**LA SEGURIDAD EN LAS OBRAS HIDRAULICAS DE  
CONTROL DE CRECIDAS EN CUENCOS ALUVIONALES  
URBANOS DEL VALLE INFERIOR DEL RIO CHUBUT Y  
PUERTO MADRYN**

**Documento de Evaluación Técnica**

**(por tormenta extraordinaria del 23 y 24 de Abril de 1998).**

**Departamento de Ingeniería Hidráulica y Civil  
FACULTAD DE INGENIERIA – UNPSJB, Julio 1998**

### Verificación Cierres Paraué Industrial Trelew - Lluvia 23 v 24/5/98

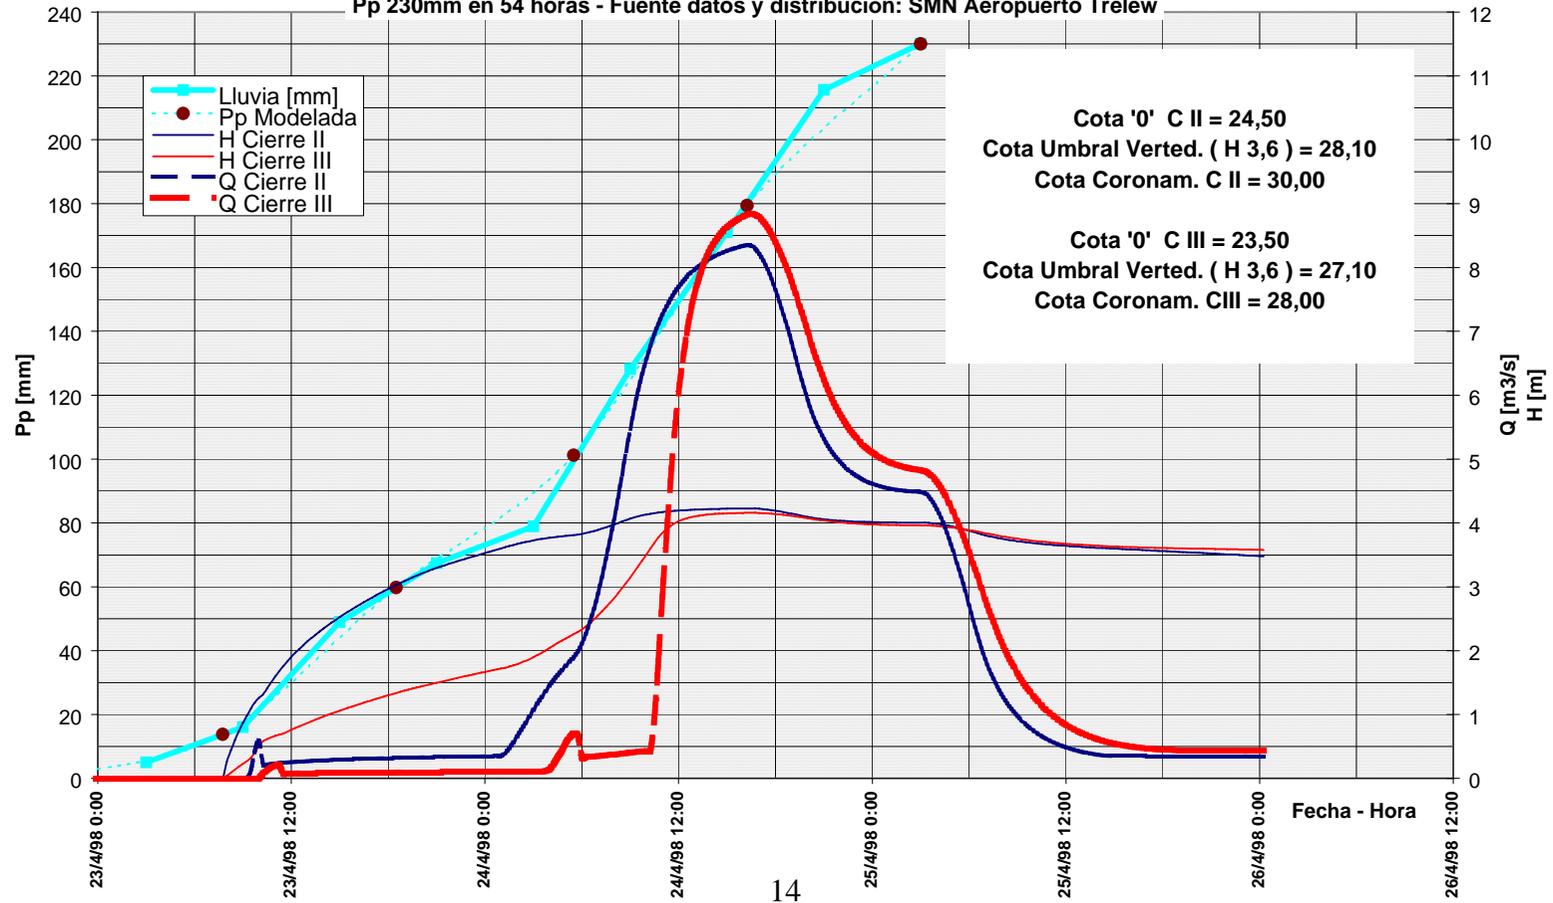
De la simulación matemática del modelo lluvia-caudal para las presas en cascada se calcula una Escorrentía de 516.000 m<sup>3</sup>, valor este que surge de efectuar la corrida de simulación para la tormenta del 23 al 24 de Abril con paso de cálculo de 15 minutos y discriminada por lecturas pluviométricas cada 6 horas. El mismo orden de magnitud se aprecia de cubicar las áreas en lagunas del sector entre los días Jueves 23 (inicio) a Domingo 26 (vaciado final) con el apoyo de las imágenes satelitales del día 16 y 25 de Abril, la planialtimetría del lugar, las inspecciones in situ, etc.

Tal magnitud no tiene precedentes registrados, ni se desprende del análisis de los relatos históricos de distintas crecidas desde la colonización galesa en adelante, (como tampoco las lluvias ocurridas, lo que se desprende del ábaco de Precipitaciones Máximas Diarias desde 1933 en adelante). Cabría pues resumir desde el punto de vista hídrico tres comportamientos o escenarios posibles para esta tormenta, a saber:

- I) Situación supuesta con las presas actuales (cierres II, III, IV ) pero sin rotura de las mismas.
- II) Situación supuesta con las presas actuales y con las roturas producidas.
- III) Situación natural anterior, sin presas de regulación de crecidas.

### **I) SITUACIÓN SUPUESTA PARA EL 23 AL 26 DE ABRIL (CON PRESAS Y SIN ROTURAS DE ÉSTAS):**

Se analiza a continuación el análisis para la situación prevista si los aliviaderos de las obras no hubieran fallado por su deficiente estado y taponamiento con escombros:

- Iniciada la tormenta el jueves 23, se infiere que al mediodía ingresaba agua por el cañadón al Cierre II y, por su conducto de regulación, muy poco hacia el Cierre III.

- Esta situación es de caudales, volúmenes y niveles crecientes hasta las primeras horas de la mañana del Viernes, en que comienza a verter agua el aliviadero de seguridad del Cierre II (entrando este cierre en alerta amarilla), iniciando el llenado en masa del embalse del Cierre III.

- Medio día después, hacia el final de la tarde (18 hs) se detecta el pico de la crecida, casi coincidente en ambos vertederos.
- La cota máxima de embalse para el Cierre II, se estima dentro de los entornos y límites esperados por la modelación matemática.

- El caudal máximo de salida por el aliviadero del Cierre III no supera el máximo de diseño a condición de no erosión.
- La cota máxima del embalse llega hasta unos 30 cm abajo del coronamiento.

Si se observa el ábaco resultante de caudales y niveles inferidos para esta hipótesis, se los contrasta con los niveles máximos observados in situ por señas, marcas e inspecciones realizadas a partir del Viernes por la tarde, la cubicación de los volúmenes, etc., el hidrograma inferido por simulación matemática resulta de una coherencia numérica sorprendente, más aún si observamos los tiempos de estos hidrogramas comparados con la realidad, ya que le atribuye como tiempo al pico el correspondiente a la media tarde del Viernes, hora aproximada en que se desencadenan los hechos por roturas hacia el barrio Constitución, y es coincidente con la descripción dada por quienes visitaron las obras a partir de esos momentos.

*El aliviadero de seguridad del Cierre III debería haber comenzado a erogar desde horas cercanas al mediodía del viernes hasta aproximadamente el Sábado al mediodía, es decir, unas 24 horas. Bajo estas circunstancias (aliviaderos de ambos cierres en buen estado), es altamente probable que el sistema no fallara, produciendo sólo erosión localizada en el canal del aliviadero del Cierre III, de acuerdo a lo previsto, y el vaciado lento de este embalse hasta devolver las condiciones de operación "normal". Las consecuencias en los barrios de aguas abajo hubieran debido resultar de un impacto significativamente menor. El volumen total de escorrentía (500.000m<sup>3</sup>) se debería haber vaciado en un tiempo mucho mayor, con impacto sólo en los momentos picos de erogación por el vertedero.*
